Révision PLU

Mémoire de réponse

8 avril 2026

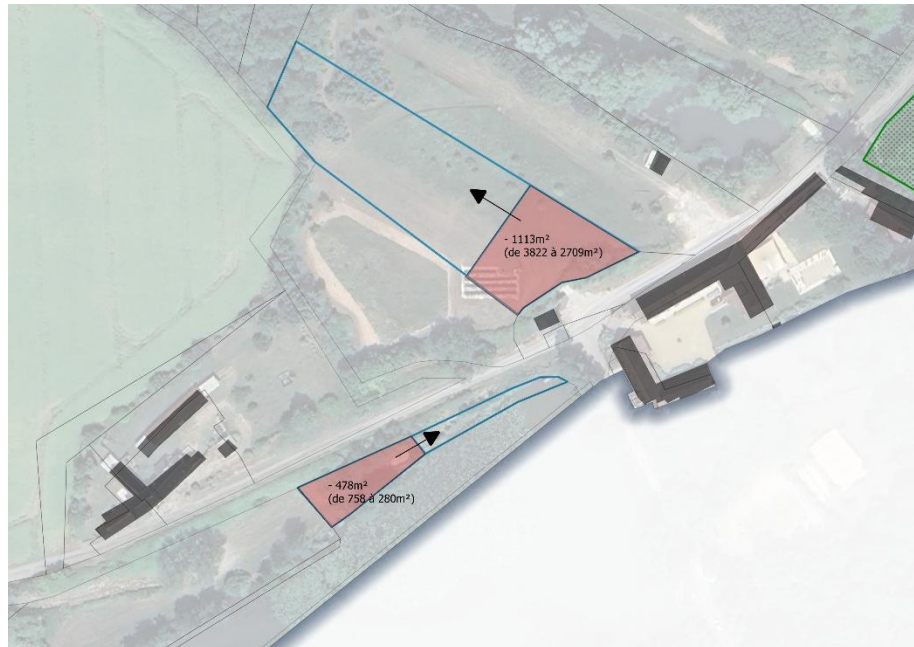
- « Toutefois, des surfaces de STECAL (Secteurs de Taille et de Capacité d'Accueil Limités) semblent ne pas avoir été prises en compte (ex : Bois Hardeau). Pour plusieurs STECAL, la surface envisagée constructible est bien inférieure à celle du STECAL, un ajustement de la taille du STECAL au réel besoin du projet est à envisager. Lors des réunions publiques, il a été fait mention de proposer aux propriétaires le souhaitant d'indiquer les bâtiments susceptibles de changer de destination. Seuls quatre d'entre eux (pour 5 bâtiments) se sont manifestés. Concernant les projets comportant des habitats légers de loisir, nous nous inquiétons du risque d'artificialisation engendré par les voies d'accès ou les raccordements divers.»

- Hameau Tartois : il n'est pas prévu de créer d'accès pour l'installation des HLL. La surface du STECAL est réduite conformément au plan ci-dessous :

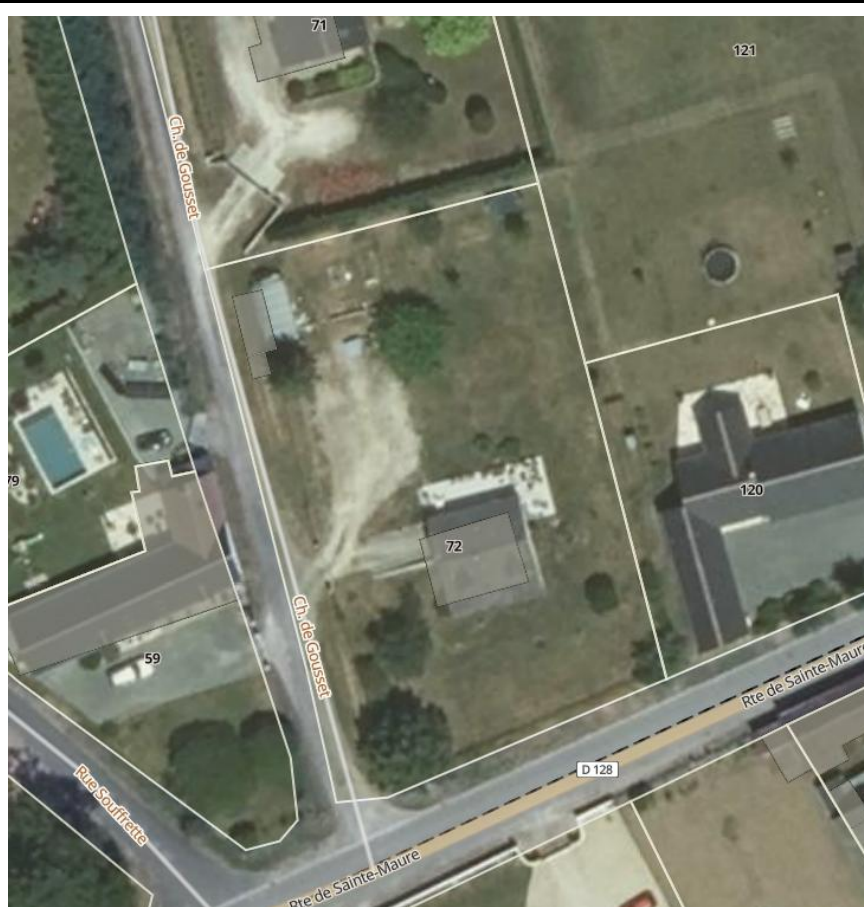
- « Au niveau du secteur Soufrette, nous notons que la surface à urbaniser est diminuée par rapport au PLU actuel afin d'être en cohérence avec votre projet et vos besoins d'urbanisation. Toutefois, vous avez fait le choix de conserver en AU (à urbaniser) la frange Est du secteur. Pour réduire les zones de contact entre parcelles agricoles et habitat ainsi que faciliter l'exploitation des terrains, nous serions favorables à conserver en AU la frange Sud en lieu et place de la frange Est du secteur. Nous notons par ailleurs que dans le phasage présenté sur la période 2025-2030, un secteur de densification est envisagé avec un seul logement pour 1 940 m². Cette surface est conséquente et une optimisation envisageable en augmentant le nombre de logements. »

- L'objectif est de limiter les travaux pour réduire le bilan carbone de l'opération et l'artificialisation des sols. La conservation de la frange Est permet de s'appuyer sur la voirie et les réseaux existant contrairement à l'urbanisation de la frange sud.
- Concernant le secteur de densification de la parcelle B72, si sa surface est importante, la position du logement existant ne permet pas de créer plusieurs logements sans poser des problèmes d'intimité (cf photo aérienne ci-après). Ainsi, il ne paraît pas opportun de prévoir plus de logement sur cette parcelle.

Carte du réseau hydrologique, le Louroux. Source SCALE.

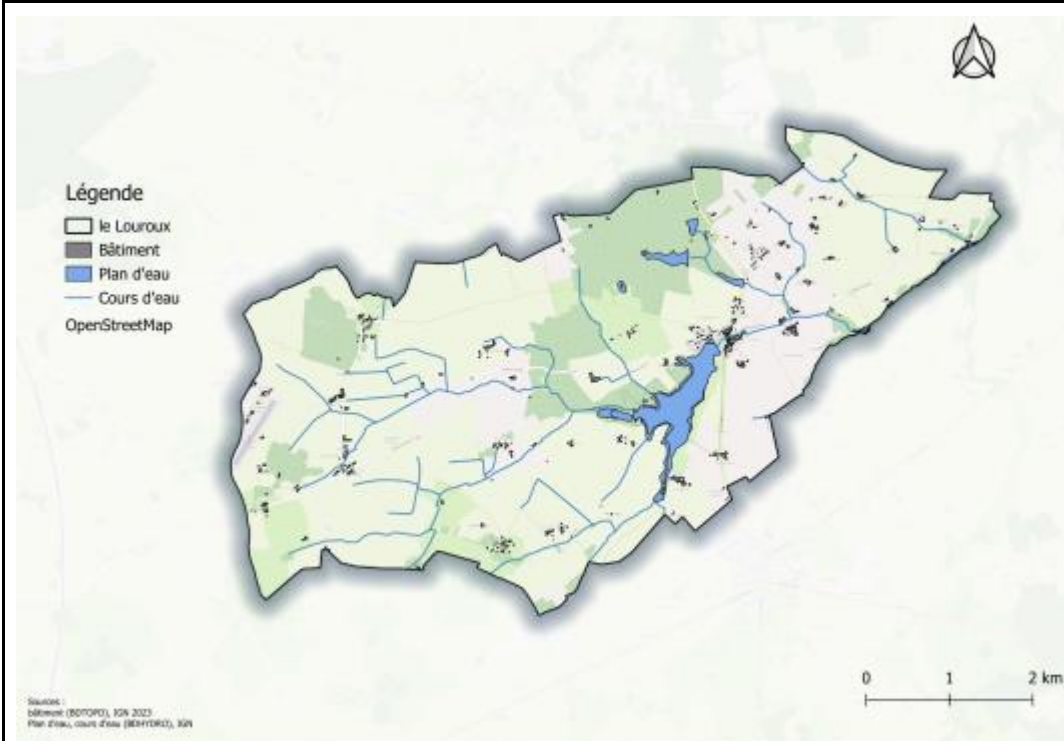
- Ce point sera rajouté au règlement écrit.
- *« Nous constatons que la carte des cours d'eau figurant au dossier intègre à la fois des cours d'eau (tels que définis au Code de l'Environnement) et des fossés (non cours d'eau). Aussi, nous vous invitons soit à distinguer les fossés des cours d'eau (conformément à la carte disponible auprès des services de l'Etat en Indre-et-Loire), soit à remplacer le terme « cours d'eau » par « réseau hydrographique ». »*

- La légende sera modifiée page 73 et 74 du rapport de présentation.
